Algemene Vereniging voor Natuurbescherming

Zienswijze ten aanzien van PUK Bloemendaal gedateerd april 2024

Den Haag, 09 juli 2024

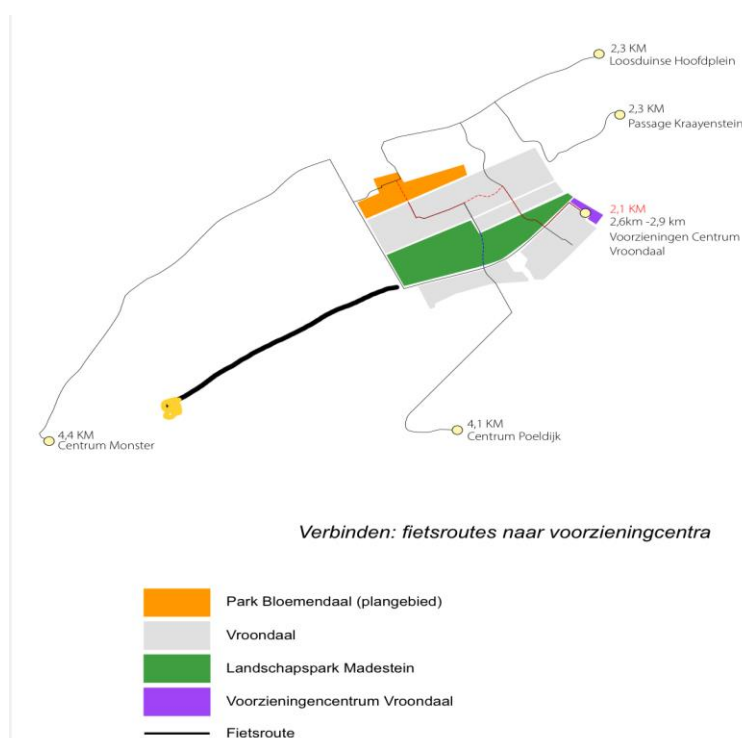
We maken ons zorgen over de voorgestelde nieuwe brugverbindingen tussen Vroondaal en Park Bloemendaal, omdat deze een negatieve invloed kunnen hebben op de groene kwaliteit en de ecologische bufferzone tussen de Madesteinvaart en Vroondaal. De bestaande fietsverbinding langs de Stenen Kamer verbindt de polder Vroondaal met de landgoedzone met binnenduinbossen langs de Monsterseweg. Het gebied ligt binnen de grenzen van Groot Solleveld, onderdeel van het Nationaal Park Hollandse Duinen (NPHD). We benadrukken dat het landschappelijke raamwerk leidend moet zijn bij de ontwikkeling van het plangebied.

Ook is deze fietsverbinding niet nodig om naar de voorzieningen in Loosduinen, Vroondaal, Poeldijk en Monster te gaan. De gele stip (op 3,7 km) aangebracht op onderstaande figuur staat voor basisschool, zwembad en winkel langs de Madeweg, Monster.

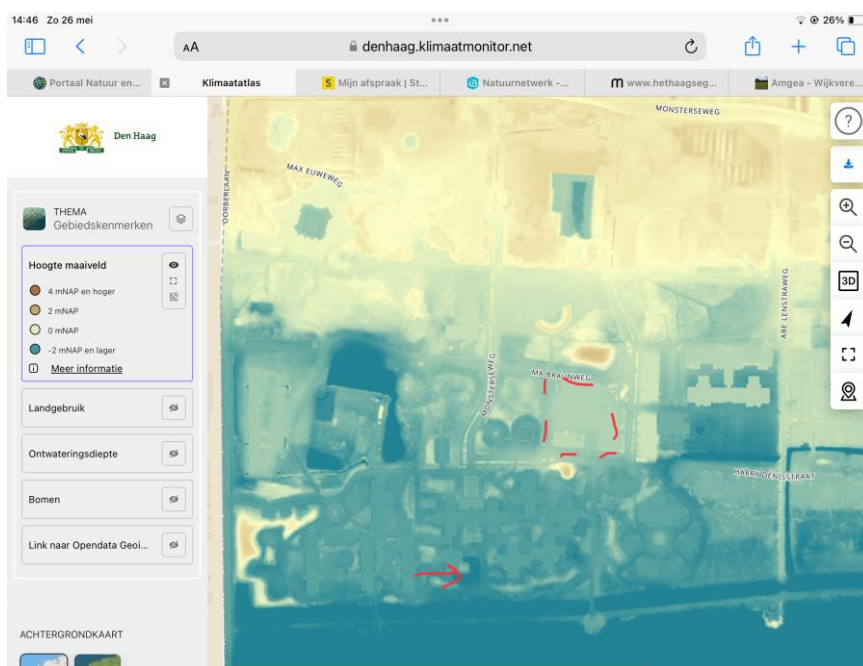
In 2018 is in opdracht van de AVN een SOVON broedvogelonderzoek gedaan in het gebied van de PUK met als resultaat 217 territoria, verdeeld over 34 soorten. Met name de bosjes grenzend aan de achtertuinen van de Harry Dennisstraat en de bosstrook tussen de Madesteinvaart-Vroondaal en Stenen Kamer-Oorberlaan zijn voor (grond)broedende vogels een belangrijk en kwetsbaar gebied.

Vandaar ons verzoek geen extra brug verbindingen aan te leggen van dit gebied naar Vroondaal. Langs de Stenen Kamer en langs de Madesteinweg lopen de fietsverbindingen tussen Monsterseweg en Vroondaal. De fietsende huidige bewoners van Bloemendaal maken gebruik van de Coen de Koninglaan om zo richting Madesteinweg te fietsen, naar de sportvelden langs Madesteinweg, recreatiepark Madestein (Grote Plas) en voorzieningen gelegen in Vroondaal Zuid. Er bestaan dus al voldoende fietsverbindingen, er hoeven geen nieuwe te worden aangelegd.

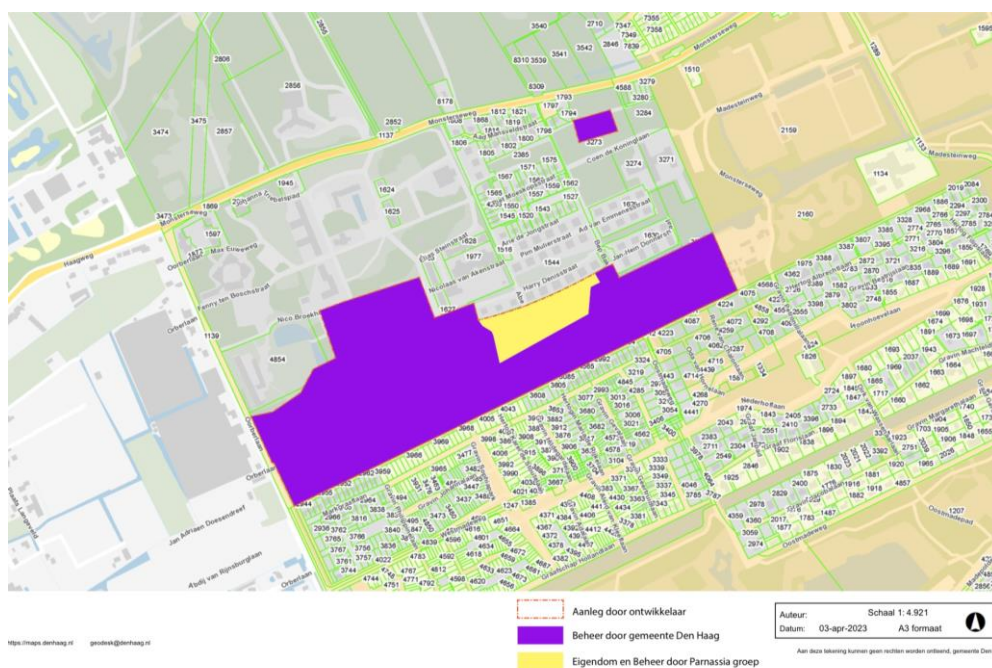
Het voorgestelde verdiept parkeren met name onder de woningen en appartement in het polderdeel van zone 2 is af te raden gezien het feit dat het grondwaterpeil hier direct onder het oppervlak ligt. Dit is te zien aan de rietopslag in dit gebied en tevens aan de (zeer vocht gevoelige) hortensia's die tijdens de afgelopen droge hete zomers geen moment tekenen vertoonden van verdroging. Op de voormalige locatie van de Brink is gezien de hoogte ligging geen bezwaar tegen verdiept parkeren / parkeergarage. Er is dus een alternatieve locatie voor appartement en parkeren (zie kaart hoogte maaiveld: rode stippellijn).

We stellen voor de wadinetwerken in zone 2 aan te sluiten op de vijver bij de Madesteinvaart in deze zone.(zie rood pijltje)
